福島第一原子力発電所
特定原子力施設への指定に際し
東京電力株式会社福島第一原子力発電所に
対して求める措置を講ずべき事項について
等への適合性について

(2号機燃料取り出し用構台設置に伴う
ランウェイガード挿入箇所の施工について)

2023年11月

指摘事項リスト（まとめ資料へ反映箇所）
（案件：2号機燃料取り出し用構台設置に伴うランウェイガード挿入箇所の施工について）

図 2 部材の応力-ひずみ関係

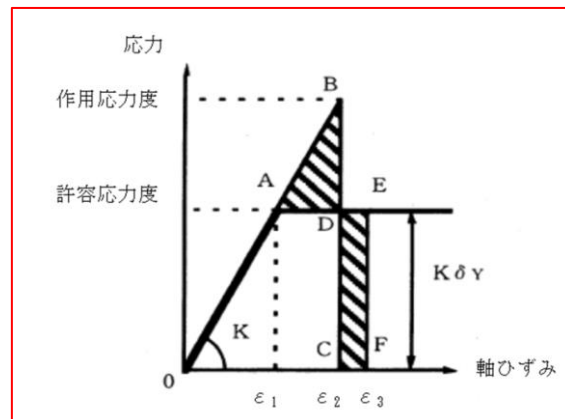
No.	実施回	指摘事項	回答	反映箇所	ページ番号	回答時期
16	第03回	措置を講ずべき事項「II.14.② 自然現象に対する設計上の考慮」に関して、Ss900に対する開口設置後の原子炉建屋における耐震安全性について、Ss600 に対する耐震壁の最大せん断ひずみから求めた概算評価の手法を示すこと。	<p>概算評価の手法について、以下に考え方（評価方法）を示す。</p> <ul style="list-style-type: none"> ・ 2号機燃料取り出し用構台の設置(2022年4月22日認可，原規規発第2204221号)審査時に、原子炉建屋の耐震評価をSs600と1/2Ss450で実施し、Ss600に対し1/2Ss450を適用した場合の影響が小さいことを確認している。 ・ 上記の実施計画において、Ss600に対する原子炉建屋5階耐震壁のせん断ひずみの検討の結果、最大せん断ひずみは0.24×10^{-3}と評価されている。 ・ 今回、Ss900 による影響評価にあたっては、上記のせん断ひずみの評価結果が保守的に1/2Ss450の入力時のせん断ひずみと同等と考え、エネルギー一定則を利用して、入力地震動がSs900となった場合の耐震壁のせん断ひずみを算定する。その際、Ss900は1/2Ss450の2倍であることから、原子炉建屋の応答が2倍になると仮定する。 	まとめ資料	II-14-②-3 (13行目「〈補足〉」を追記)	第04回到回答
17	第03回	アンカー位置の見直しに伴い、アンカーピッチが300mm 未満のアンカーを有効本数に含めないとして評価した理由、ピッチの変更によりアンカー1 本あたりの許容強度が低下する理由を説明すること。	<p>○アンカーピッチが300mm 未満のアンカーを有効本数に含めないとして評価した理由 現場施工後のアンカーピッチを実測すると300mm未満の箇所が確認された。300mm未満のアンカーピッチのアンカーも含め評価した許容耐力は、耐力比が1以下となりNG結果となる。よって、評価上は300mm未満のアンカーを有効本数に含めないが、現場では評価しないアンカーも設置することで許容耐力が向上するものと考えた。</p> <p>しかし、上記考えでは、評価内容と現場に相違が発生するため、アンカーピッチが300mm未満となるアンカーは設置せず、設置する実本数のアンカーで再評価を実施する。</p> <p>○ピッチの変更によりアンカー1 本あたりの許容強度が低下する理由 各種合成構造設計指針に基づくアンカー許容強度の評価式では、アンカーとコンクリートの付着強度は基本平均付着強度と低減係数を乗じて算出している。低減係数はアンカーピッチと埋込深さで算定しており、アンカーピッチが小さくなると低減係数が小さくなり、付着強度が低減される。</p>	まとめ資料	I-1-17 (別紙-3を追記)	第04回到回答

23	第04回	措置を講ずべき事項「II.11.放射性物質の放出抑制による敷地周辺の放射線防護等」に関して、実効線量の評価のうち吸入による摂取について、地表に沈着した放射性物質の再浮遊を考慮しない理由を示すこと。	吸入被ばくの経路には、地表に沈着した放射性物質の再浮遊に起因するものも存在するが、実施計画Ⅲ 第3 編2.2 線量評価で評価した通り被ばく評価全体の寄与が小さい。このため、同評価よりも放出率の小さい2号構台からの放出については3経路で評価している。	まとめ資料	II-11-7 （17行目「また、吸入被ばくの経路には～」を追記）	第05回到回答
24	第04回	措置を講ずべき事項「II.12.作業者の被ばく管理等」に関して、作業時における装備などの放射線防護、放射線管理上の対策を示すこと。	本開口設置における主な作業エリア（2号機原子炉建屋内）では身体汚染がないよう保護衣・保護具（全面マスク，カバーオール，アノラック，布手袋，ゴム手袋2重，靴下2重，長靴）を着用すると共に、被ばく線量管理のためAPDの装着を遵守する。	まとめ資料	II-12-3 （18行目「また、本開口設置における～」を追記）	第05回到回答
25	第04回	措置を講ずべき事項「II.14.② 自然現象に対する設計上の考慮」に関して、原子炉建屋5階耐震壁におけるせん断ひずみの評価手法の詳細を示すこと。	指摘事項リストNo.16「概算評価の手法」に用いた、エネルギー一定則（部材の応力ひずみ関係）について、参考図をまとめ資料へ記載。詳細はまとめ資料を参照願います。	まとめ資料	II-14-②-4 （「図2」を追記）	第05回到回答

- 今回、Ss900 による影響評価にあたっては、上記のせん断ひずみの評価結果が保守的に 1/2Ss450 の入力時のせん断ひずみと同等と考え、エネルギー一定則 (図 2) を利用して、入力地震動が Ss900 となった場合の耐震壁のせん断ひずみを算定する。その際、Ss900 は 1/2Ss450 の 2 倍であることから、原子炉建屋の応答が 2 倍になると仮定する。
- 概算評価の結果、せん断ひずみは図 1 に示す「■Ss900 相当 (概算評価の値: 0.61×10^{-3})」の位置と推定され、終局耐力に相当するせん断ひずみには十分な余裕があると考えた。
